府民公募型整備事業 (府民提案型 < 既要望 >)

府民公募型整備事業 (府民提案型 < 既要望 >)

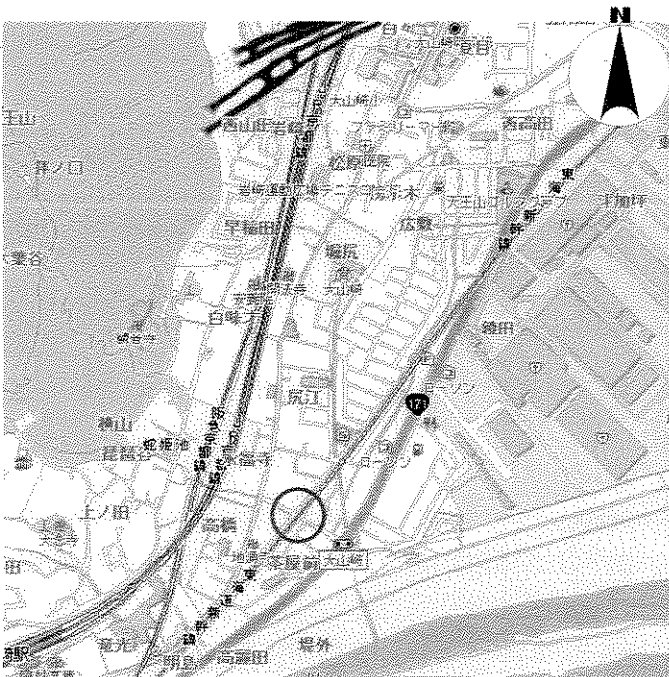
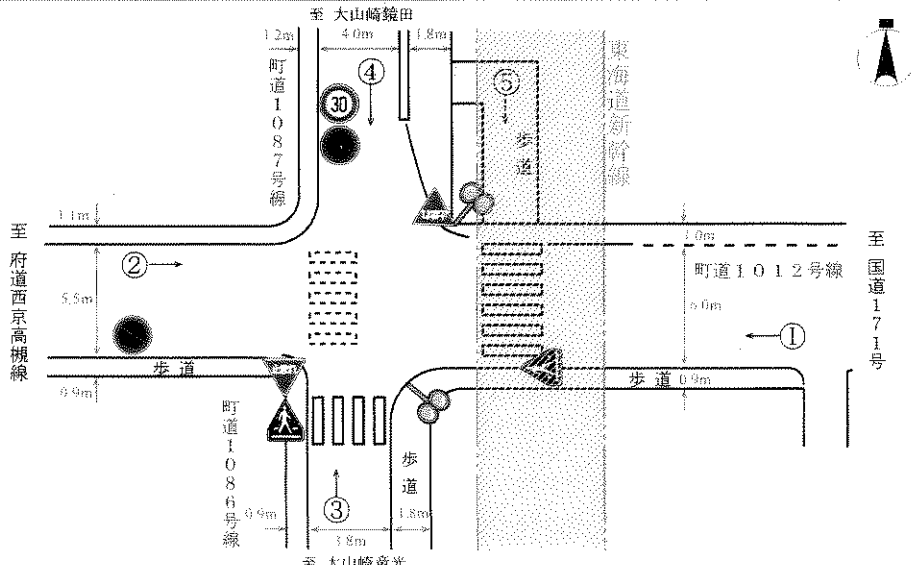
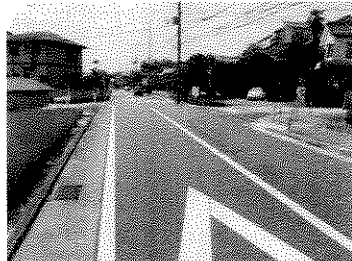
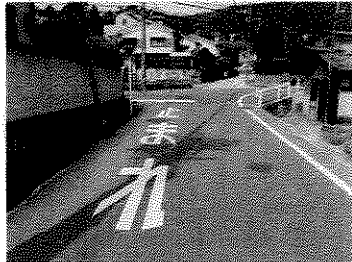
整理番号	1	写 真
交通安全施設	信号機 (新設・押ボタン式)	① ② ③
所在地	乙訓郡大山崎町字大山崎小字尻江69番地3先町道第1012号線同1086号線交差点	  
現在の状況	<ul style="list-style-type: none"> 交通規制 交差点図面に記入のとおり 付近の環境 付近は旧来からの住宅地で、南西には阪急大山崎駅、JR山崎駅があり、北方には大山崎小学校がある。 	④ ⑤
要望内容	<p>大山崎小学校の通学路であり、南北に横断する歩行者の安全を確保するため、押ボタン信号機の設置及び交差点西詰への横断歩道設置要望</p> <p>受付番号18 (4月30日受理)</p>	 
位置図		交 差 点 図 面
対応案	JR東海道新幹線のガード下となっており、構造的に建柱できない。西詰横断歩道については、交差点内に設置されていたことから削除したもので、北西角に歩行者滞留スペースがなく、導線の確保もされているため、現状のままとする。

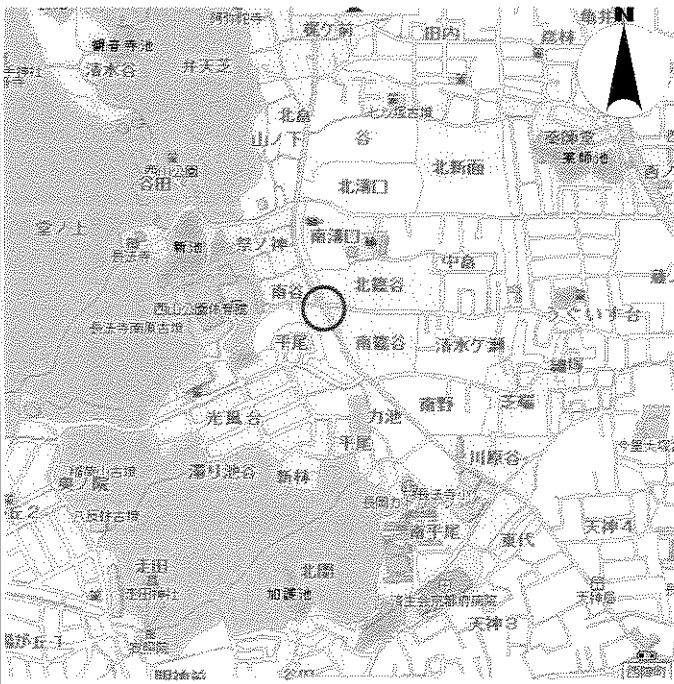
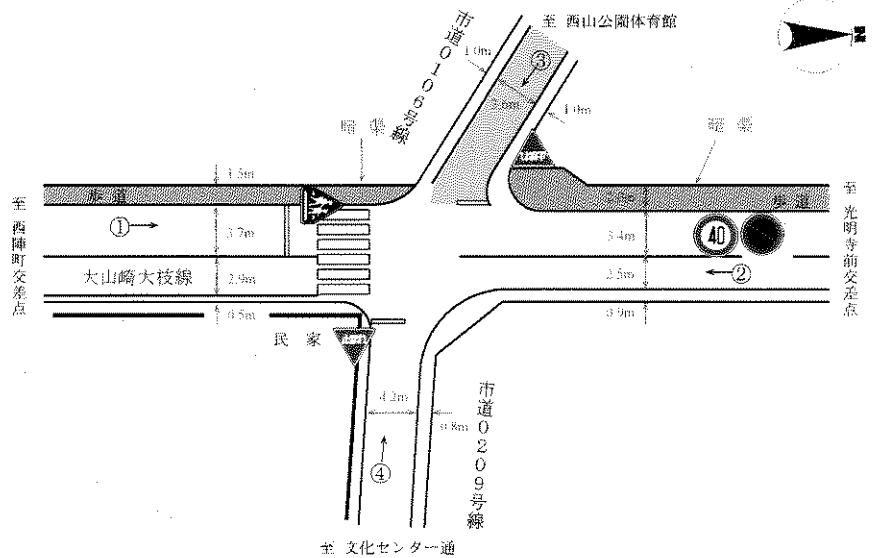
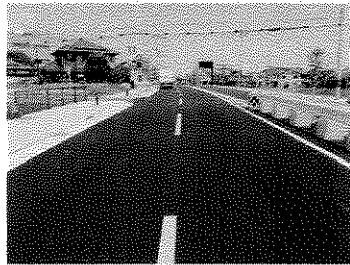
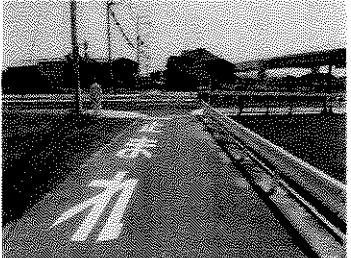
整理番号	2	写 真	
交通安全施設	信号機 (新設・半感应式)	 	
所在地	長岡京市長法寺南篠谷1番地先 大山崎大枝線市道0209号線交差点	 	
現在の状況	<ul style="list-style-type: none"> 交通規制 交差点図面に記入のとおり 付近の環境 周辺には旧来からの住宅があり、西方には西山公園体育館、南方には長法寺小学校がある。 		
要望内容	大山崎大枝線は児童の通学路であるが、通勤時、市道0209号線を通り抜ける車両が多く危険なため、信号機の設置要望 受付番号234 (6月25日受理)		
位置図		<p>交差点図面</p> 	
対応案	西側歩道部が暗渠となっており、交差点南東角にも建柱スペースがないため実施しない。なお、交差点西詰の停止線については移設 (西側へ) を予定

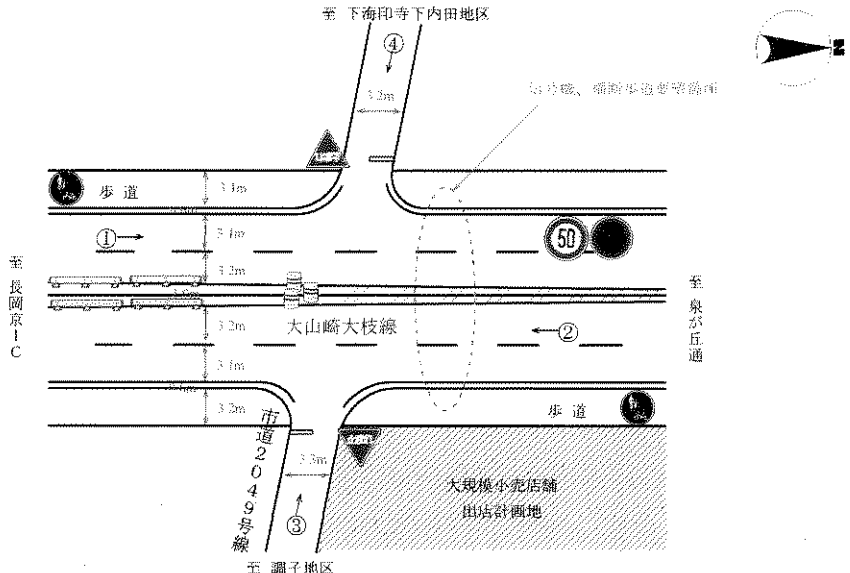
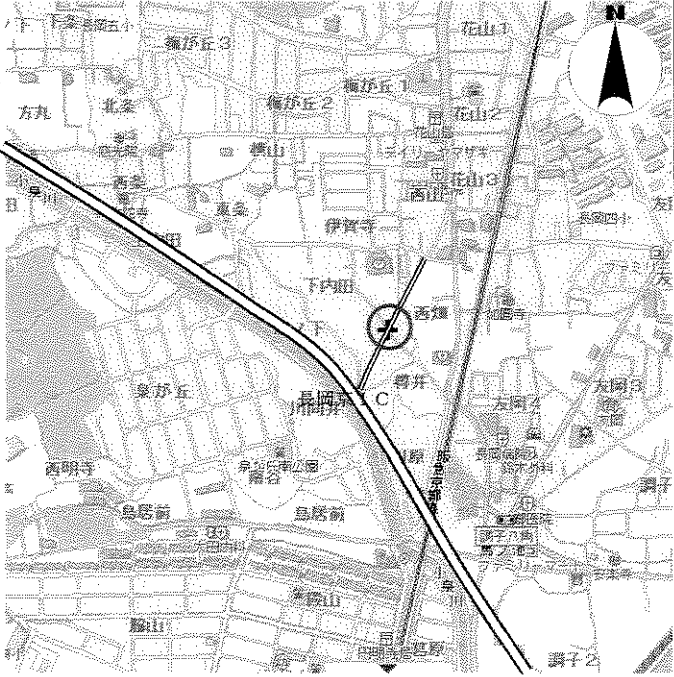
整理番号	3	写真	
交通安全施設	信号機 (新設・押ボタン式)	① 	② 
所在地	長岡京市下海印寺伊賀寺40番地1 大山崎大枝線市道2049号線交差点	③ 	④ 
現在の状況	<ul style="list-style-type: none"> 交通規制 交差点図面に記入のとおり 付近の環境 周辺は田畑と住宅が混在し、東方には阪急西山天王山駅が開業予定で、南方には第二外環状道路の長岡京インターチェンジがある。 	交差点図面	
要望内容	下海印寺方面から東の友岡地区、調子地区を往来する東西の生活道路が大山崎大枝線の開通により分断され、横断するのに危険なため、押ボタン信号機と横断歩道の設置要望 受付番号237 (6月25日受理)		
位置図			
対応案	交差点北東角に店舗出店予定があり、現在、店舗出入り口及び搬入路ついて協議中であるため、事業者との調整が図れれば実施する。

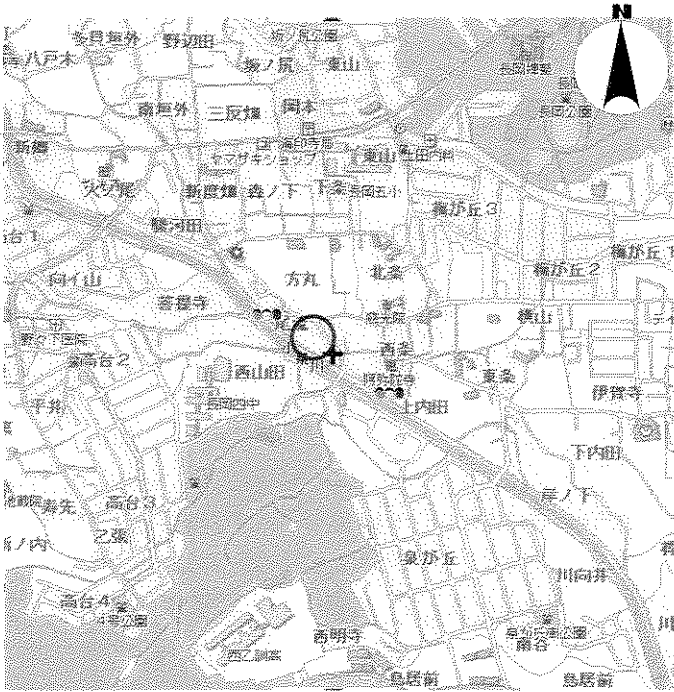
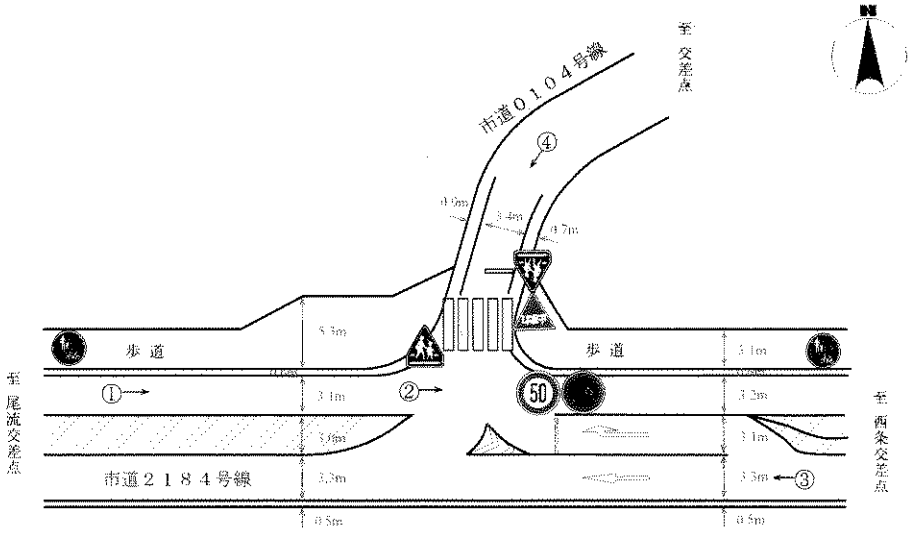
整理番号	4	写 真	
交通安全施設	信号機 (新設・半感応式)	① 	② 
所在地	長岡京市下海印寺尾流23番地1先 市道2184号線市道0104号線交差点	③ 	④ 
現在の状況	<ul style="list-style-type: none"> ・ 交通規制 交差点図面に記入のとおり ・ 付近の環境 周辺は旧来からの住宅地であり、西方には長岡第四中学校、北方には長岡第五小学校がある。 		
要望内容	交差点南方にお寺、公民館等があり、また中学校への道路横断も隣接交差点では距離がある。住宅開発により今後横断利用も増加するため、信号機と横断歩道の設置要望 受付番号238 (6月25日受理)		
位置図		交 差 点 図 面	
対応案	東方の西条交差点及び西方の尾流交差点にそれぞれ信号機が設置され、若干の距離はあるものの横断場所は確保されていることから実施しない。

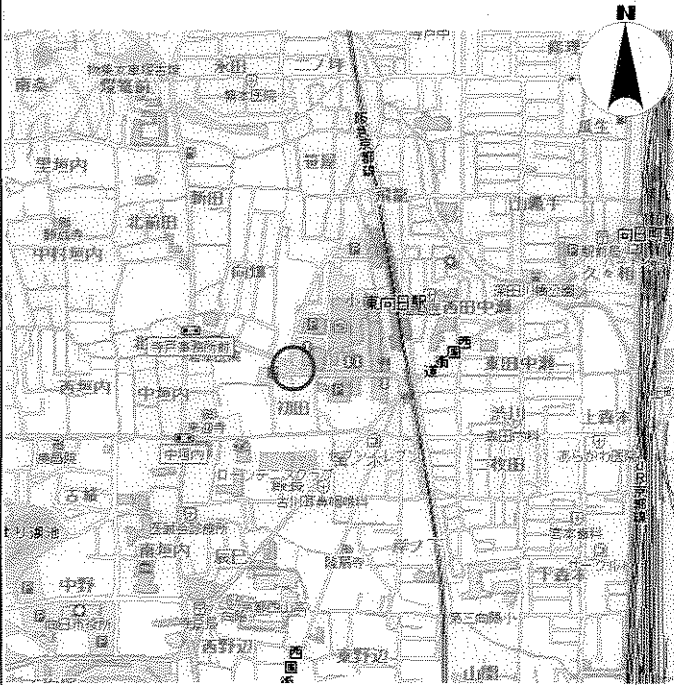
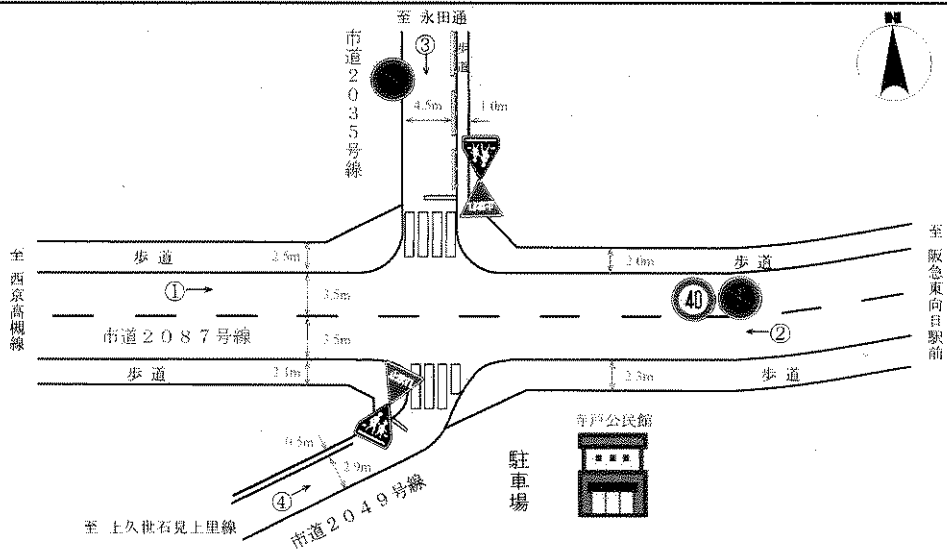
写 真	
整理番号	5		
交通安全施設	信号機 (新設・押ボタン式)		
所在地	向日市寺戸町向畑52番地6先 市道2087号線寺戸公民館先	① 	② 
現在の状況	<ul style="list-style-type: none"> 交通規制 交差点図面に記入のとおり 付近の環境 周辺には住宅、商業施設等があり、東方には阪急東向日駅があり、南西方には向日市役所、向日町競輪場がある。 	③ 	④ 
要望内容	向日市の中心街で、付近に阪急東向日駅、大型商業施設、スポーツクラブ等があり、通勤及び買い物時間帯には横断歩行者が多い場所であることから、押ボタン信号機の設置要望 受付番号251 (6月28日受理)		
位置図		<p>交差点図面</p> 	
対応案	要望箇所の南詰は駐車場の乗り入れとなっており、信号機の設置箇所としては適さないため実施しない。要望箇所から東方約80メートルの場所に横断歩道が設置され、北側歩道部には乱横断防止柵も設置されていることから、安全に横断できる既設の横断歩道を利用していただくこととする。
